Aménagement du Parc d'Activités du Puits Y. Morandat

**Réponse à l'Autorité Environnementale
suite à l'avis du 20 août 2014 sur
l'étude d'impact**

Décembre 2014

Avis de l'autorité environnementale n°1
relatif au projet d'aménagement du parc d'activités du
Puits Morandat à Gardanne (13)

Schéma fonctionnel de principe des déplacements piétons et transports en commun

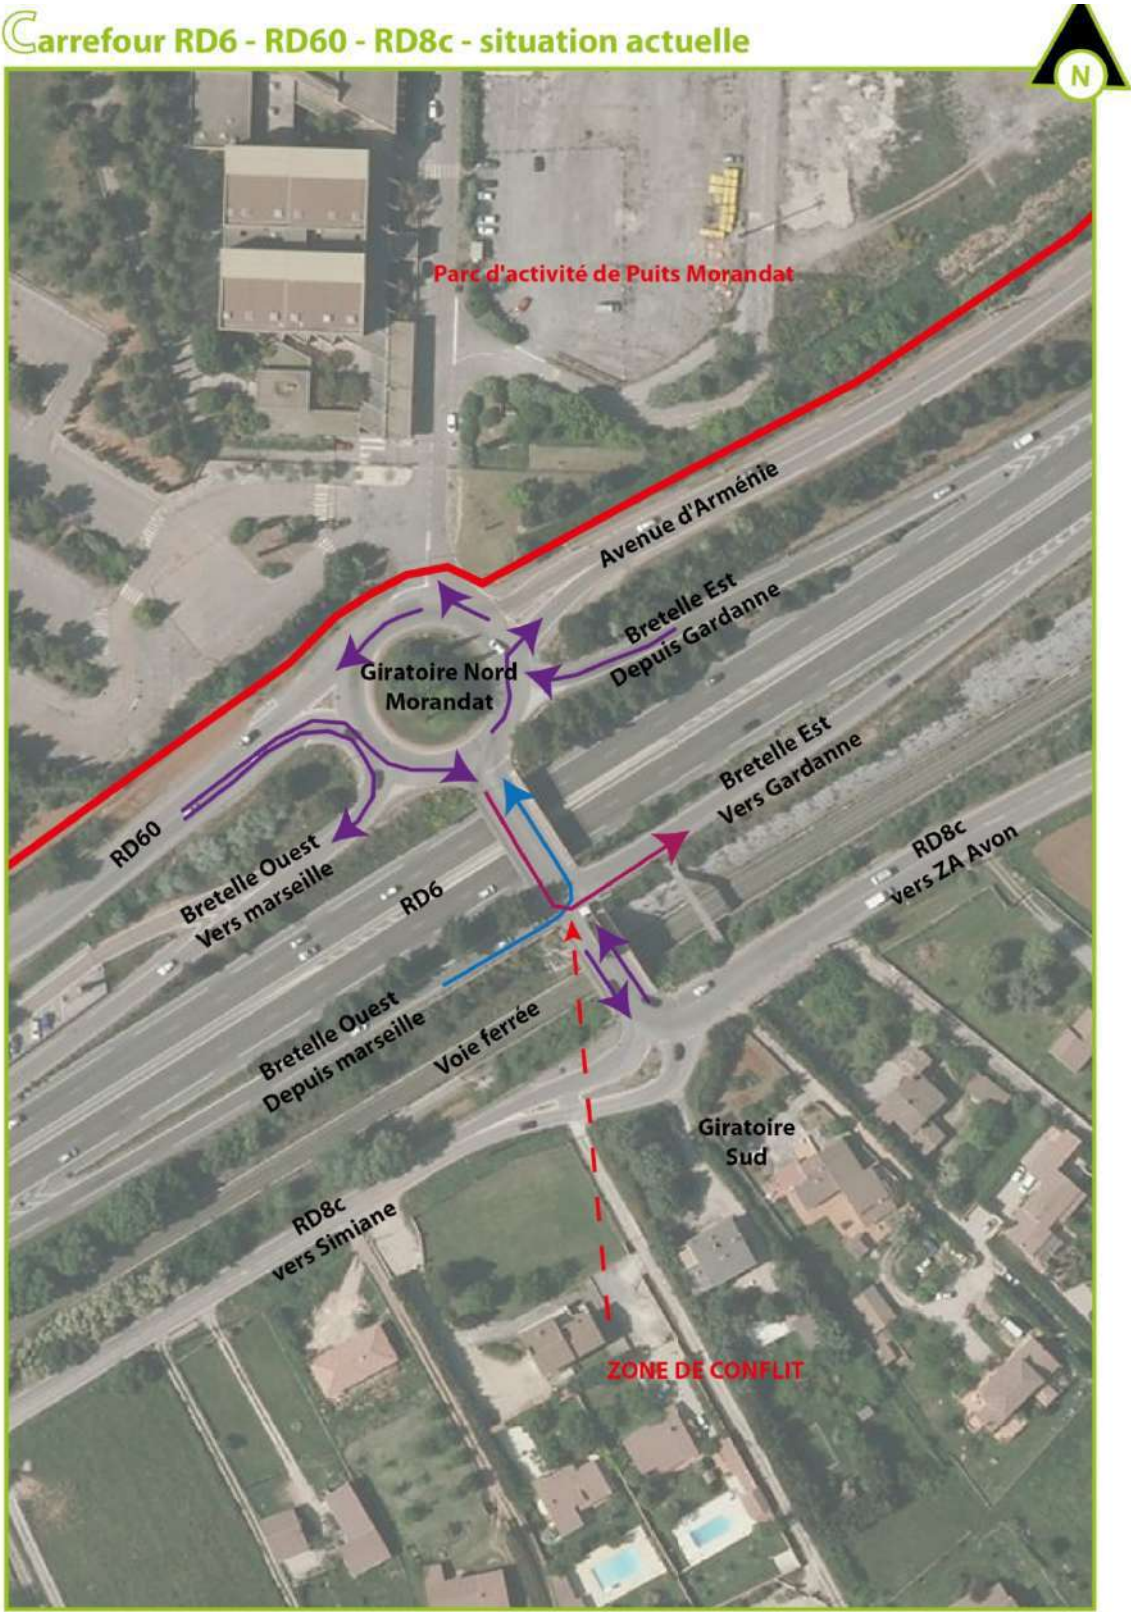
Les aménagements en faveur des piétons et des bus (effectivement prévus dans le projet) mériteraient d'être valorisés dans ce chapitre, a minima par un schéma fonctionnel de principe.

REMARQUES FORMULEES PAR L'AE (EXTRAIT DE L'AVIS COMPLET) FAISANT APPEL A UNE REPONSE ARGUMENTEE	REPONSE DE LA SEMAG
4.1.4. Justification des choix « Les aménagements en faveur des piétons et des bus (effectivement prévus dans le projet) mériteraient d'être valorisés dans ce chapitre, a minima par un schéma fonctionnel de principe. »	Le projet prévoit la mise en place de cheminements doux à l'intérieur du périmètre du Parc d'Activités de Puits Morandat. Ainsi, un cheminement commence à l'entrée du site et dessert les différents ilots aménagés. Les cheminements seront adaptés aux PMR. Un grand espace public est aménagé au cœur du Parc d'Activité. Cet espace, dédié aux piétons, pourra occasionnellement être utilisé pour le stationnement des bus, lors d'organisation d'évènements sur le site. Pour information, le projet initial a même fait l'objet d'une modification de manière à mieux prendre en compte les déplacements piétons. Ainsi, dans le premier projet, devant le bâtiment principal, une voie de circulation était implantée entre la zone de stationnement et l'entrée du bâtiment. La modification a consisté à accoler les places de stationnement au bâtiment de manière à ne pas obliger les piétons à traverser la voie pour accéder au bâtiment. Cette modification permet d'améliorer les conditions de sécurité des déplacements piétons à l'intérieur du site. Rappelons cependant, que la vitesse de circulation des véhicules motorisés sera réduite à l'intérieur du site. Par ailleurs, un arrêt de transport en commun est maintenu en entrée du site. Comme précisé dans le dossier d'étude d'impact une analyse des fréquences et des horaires relatifs aux transports en commun (bus et TER) sera réalisée de manière à adapter ceux-ci en fonctions des besoins futurs. Un schéma de principe fonctionnel des cheminements et espaces piétons ainsi que de l'arrêt de transport en commun est présenté page suivante.  Plan de masse initial (avant modification)

Réaménagement du carrefour RD6 - RD60 - RD8c

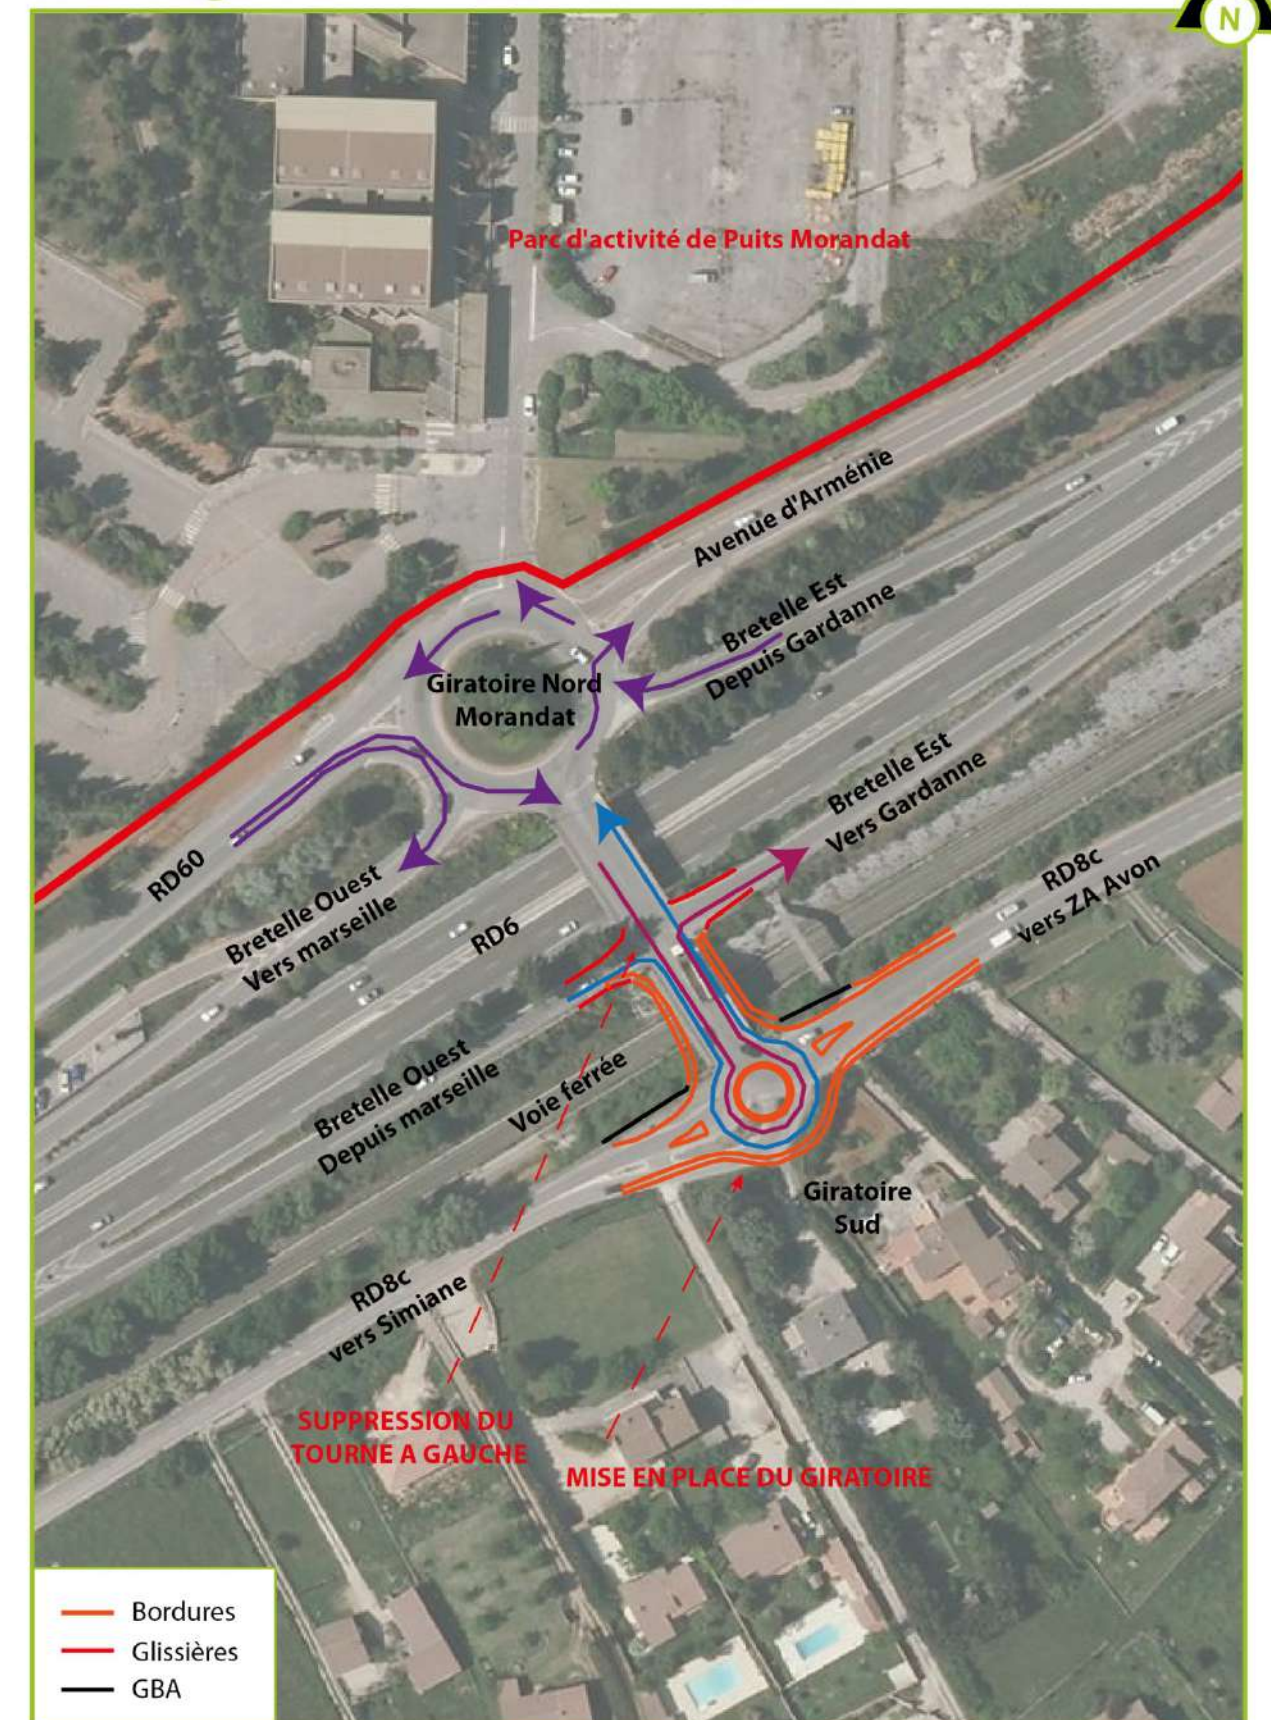
Concernant la mobilité : une étude de trafic a été réalisée dans le cadre de l'étude de faisabilité du projet de réaménagement du carrefour RD6-RD60-RD8c présentée au chapitre 9.1.3. Le plan fourni, trop localisé, ne permet pas de comprendre le fonctionnement complexe du secteur ; *il serait donc utile pour le public de présenter un schéma fonctionnel à l'appui des explications fournies, pour la situation actuelle et pour la situation projetée*, en précisant les conséquences en termes de desserte du site d'activités du Puits Morandat. L'étude d'impact identifie que « des études de trafic devront être menées de manière à vérifier si les axes sont suffisamment importants pour absorber l'augmentation des trafics liés à la future zone d'activité ». Par ailleurs, elle indique (chapitre 9.1.2) que la majorité des déplacements s'effectuent en véhicule particulier. Dans ce contexte, l'enjeu lié à l'accessibilité du site en transport en commun depuis Gardanne et les agglomérations périphériques est identifié.

REMARQUES FORMULEES PAR L'AE (EXTRAIT DE L'AVIS COMPLET) FAISANT APPEL A UNE REPONSE ARGUMENTEE	REPONSE DE LA SEMAG
4.1.5. Analyse de l'état initial Concernant la mobilité : « Il serait donc utile pour le public de présenter un schéma fonctionnel à l'appui des explications fournies, pour la situation actuelle et pour la situation projetée, en précisant les conséquences en termes de desserte du site d'activités de Puits Morandat ».	L'implantation de nouvelles activités sur le site de Puits Morandat va engendrer des trafics supplémentaires à destination et au départ du site. Dans une optique d'accompagnement du projet de zone d'activité et d'amélioration des conditions de circulations actuelles, la ville de Gardanne a le projet de réaménager le carrefour de la RD6 – RD8c. Les éléments suivants sont issus de l'étude faisabilité d'aménagement du carrefour RD6-RD60-RD8c (janvier 2007). Situation actuelle Le point d'échange entre la RD6, la RD60 et RD8c se présente sous une configuration de type « échangeur losange » peu classique en raison de la présence de la voie ferrée Aix-Marseille en bordure de la RD6. La partie Nord de l'échangeur est habituelle : les bretelles de sortie et d'entrée se raccordent sur un giratoire permettant la desserte du site minier. Ce giratoire présente des caractéristiques réduites mais acceptables dans ce contexte péri-urbain. La partie Sud est par contre très contrainte par la voie ferrée. L'espace entre la voie ferrée et le RD6 laisse peu de place pour les bretelles de la RD6 qui s'élèvent sur des murs de soutènements implantés de part et d'autre. Ces bretelles se raccordent sur un carrefour en croix implanté entre les ouvrages de franchissement de la RD6 et de la voie ferrée. L'espace disponible n'a pas permis la réalisation d'un carrefour offrant une géométrie satisfaisante. Les rayons sont particulièrement réduits. Le franchissement de la RD6 et de la voie ferrée par la RD60 se fait par deux ouvrages alignés et espacés de quelques mètres seulement. Le raccordement sur la Rd8c en direction de la zone Avon et de Simiane-Collongue se fait par un carrefour en T implanté dans une courbe de faible rayon (de l'ordre de 10 m à l'axe et 4 m sur la bordure intérieure). La priorité est donnée au mouvement Morandat vers la zone Avon. Les mouvements inverses venant de Simiane-Collongue et de la zone Avon doivent laisser la priorité (Stop). Difficultés de circulation Côté Nord, la configuration du giratoire reste classique et la géométrie correcte. La circulation et la giration des poids lourds sont satisfaisantes. La faible valeur des rayons de raccordement sur l'anneau depuis le pont est compensée par l'absence d'ilot séparateur, solution acceptable étant donné les vitesses faibles pratiquées.

L'impact du trafic supplémentaire sur ce carrefour reste difficile à appréhender. Il va nécessairement entrainer une augmentation de la file d'attente sur la bretelle et une amélioration de l'insertion sur la RD60 est nécessaire. Le projet prévoit donc la suppression du tourne à gauche. Il n'est réalisable que dans le cas de la création d'un giratoire en lieu et place du carrefour RD60 – RD8c. L'augmentation de la capacité de la bretelle serait alors d'environ 20 % soit 140 uvp à l'heure de pointe du soir correspondant à 1550 uvp par jour.

La création de deux voies sur le pont permettrait d'éviter une perte de priorité en sortie de bretelle. La capacité de la bretelle serait donc directement liée à la capacité de la branche correspondante sur le giratoire.

Le fonctionnement du futur giratoire a été modélisé dans l'hypothèse d'un rabattement obligatoire du trafic de la bretelle de sortie Ouest vers ce giratoire (suppression du mouvement de tourne à gauche en fin de bretelle) avec les trafics actuels.

Les résultats montrent une réserve de capacité comprise selon les branches entre 30 et 74 %, la branche la plus chargée étant celle sur le pont. Comme pour le giratoire Morandat, il a été testé deux scénarios concernant le trafic supplémentaire lié à la zone d'activité de Morandat.

REMARQUES FORMULEES PAR L'AE (EXTRAIT DE L'AVIS COMPLET) FAISANT APPEL A UNE REPONSE ARGUMENTEE	REPONSE DE LA SEMAG
	Dans le cas d'une augmentation du trafic sur la bretelle Ouest, le giratoire projeté peut supporter une augmentation de 190 uvp à l'heure de pointe du soir sans que la réserve de capacité devienne inférieure à 20 % ce qui correspond à 2100 uvp par jour ouvré (rapport de 9 % entre le trafic HPS et TMJO). Dans le cas d'une augmentation de trafic répartie sur toutes les branches du giratoire, l'augmentation peut atteindre 167 uvp à l'HPS par branche soit un total de 500 uvp par heure ce qui correspond à environ 5550 uvp par jour ouvré. Il faut toutefois relativiser ce chiffre dans la mesure où tout trafic supplémentaire à destination de la zone d'activités de Puits Morandat et entrant sur ce giratoire, entrera sur le giratoire Morandat par la seule branche du pont sur la RD6. Cette branche pourra accepter ce trafic supplémentaire que si la répartition du trafic le permet. Dans le cas d'une entrée à deux voies sur le pont SNCF, la capacité de cette branche serait largement améliorée.
